Subject: SV: 1929 Kræmer brygge nordøst - IFC filer to alternativer og svar på nye

Emne: SV: 1929 Kræmer brygge nordøst - bearbeiding ihht vedtak i KOBY 15.09.22

Viser til behandling av forslag til plan 1929 detaljreguleringsplan for Kræmer brygge nordøst, i sak 63/22, KOBY 15.09.22.

Snitt fra planbeskrivelse side 42

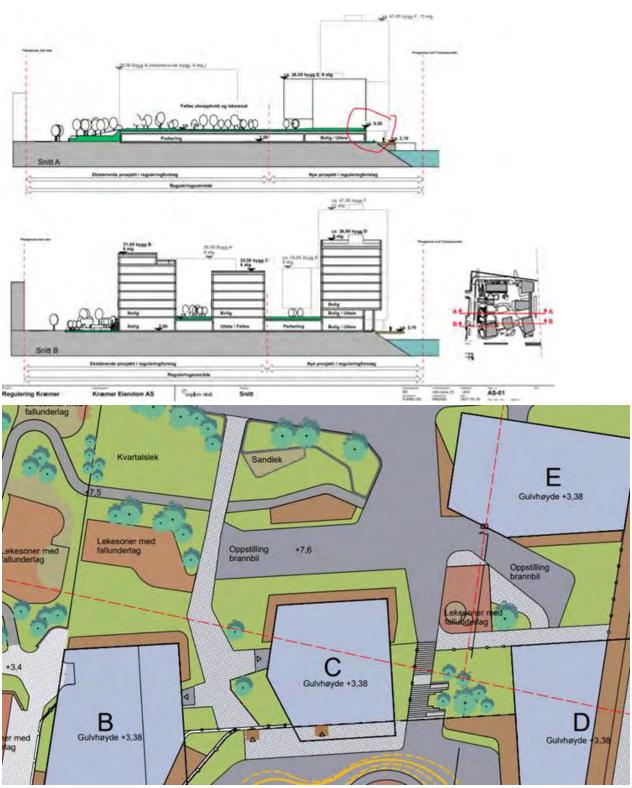
- Ettersom dere nå har gjort landskapsplanen juridisk bindene, som jeg for øvrig er veldig uenig i, er det litt skummelt at ikke <u>maksimal</u> høyde oppå p-dekket framgår på landskapsplanen. På uteromsplanen har vi bare vist høyde på hardflate sentralt i området på + 7,6, i tilknytning til oppstilling av brannbil. Mellom blokkene vil høyden bli +8,5, jfr. innlevert snitt (se under). Jeg foreslår at vi tar med **en bestemmelse om at maksimal tillatt høyde oppå p-dekket skal være +8,5**. Da sikrer man at denne høyden vil gjelde både innenfor regulert uterom og innen byggeområdet mellom blokkene innen BBB4, 5 og 6. Alternativet kunne vært å ta det med på plankart eller uteromsplanen, men tenker at en bestemmelse blir mest presis her.

, maksimal høyde

+8,5 høyde +7,6.

Utsnitt fra uteromsplan med angitt

- Vi skal i utgangspunktet ikke endre planmaterialet, så disse endringene kan evt følge med brev til offentlig ettersyn
- 1.1 f). 2 m endres til 3 m.
- Tilknytta høydebestemmelser eller uteromsplan: «maksimal tillatt høyde oppå p-dekket skal være c+8,5m».
